2020年12月4日

株式会社レイマック
LED照明機器グループ
営業部
TEL : 077-585-6771
FAX : 077-585-6773

LED照明機器 生産終了についてのご案内

【外形寸法・光学特性】

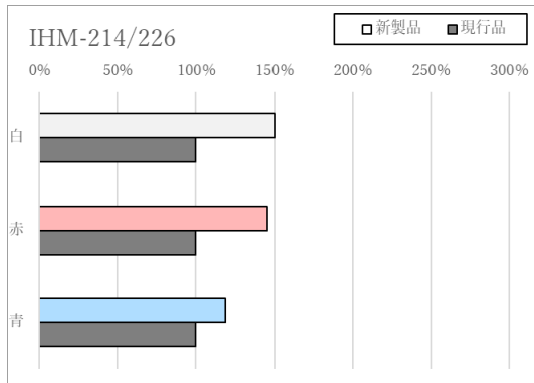
新/旧仕様で変更はございません。

【均一性】

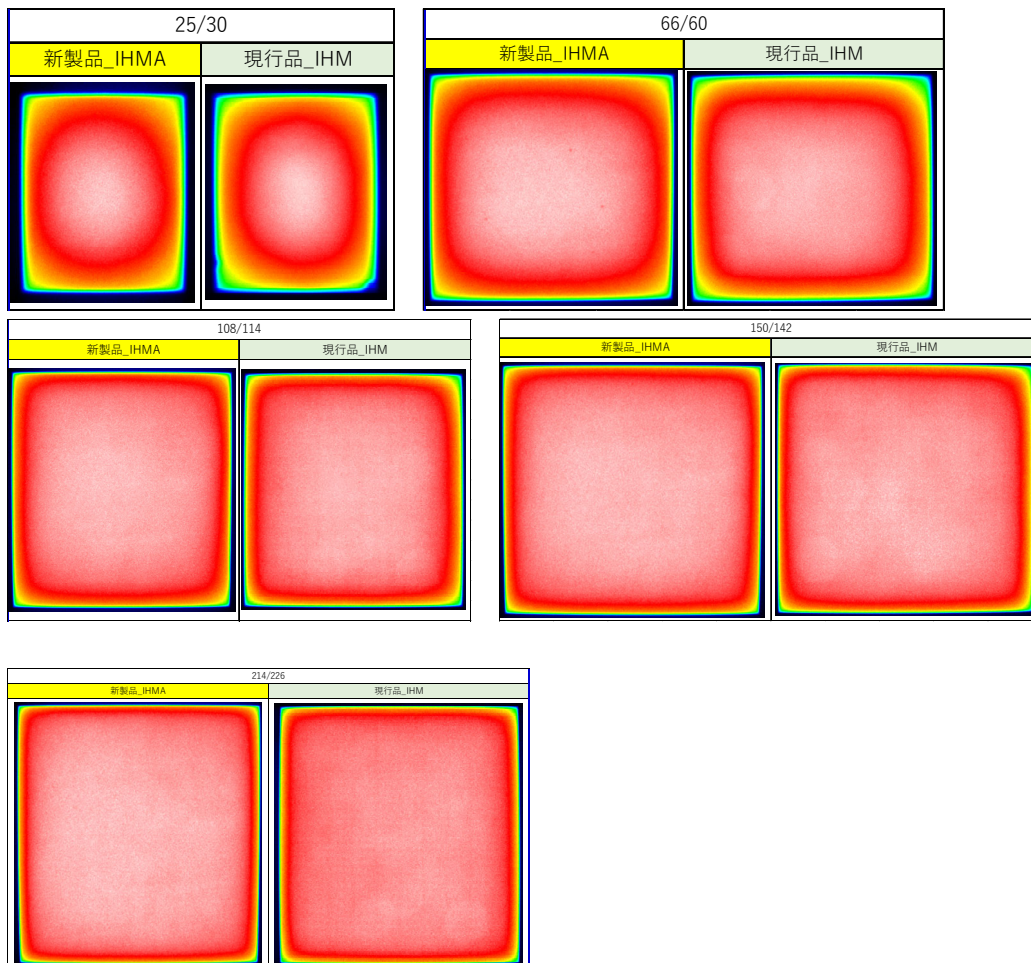
【明るさ】
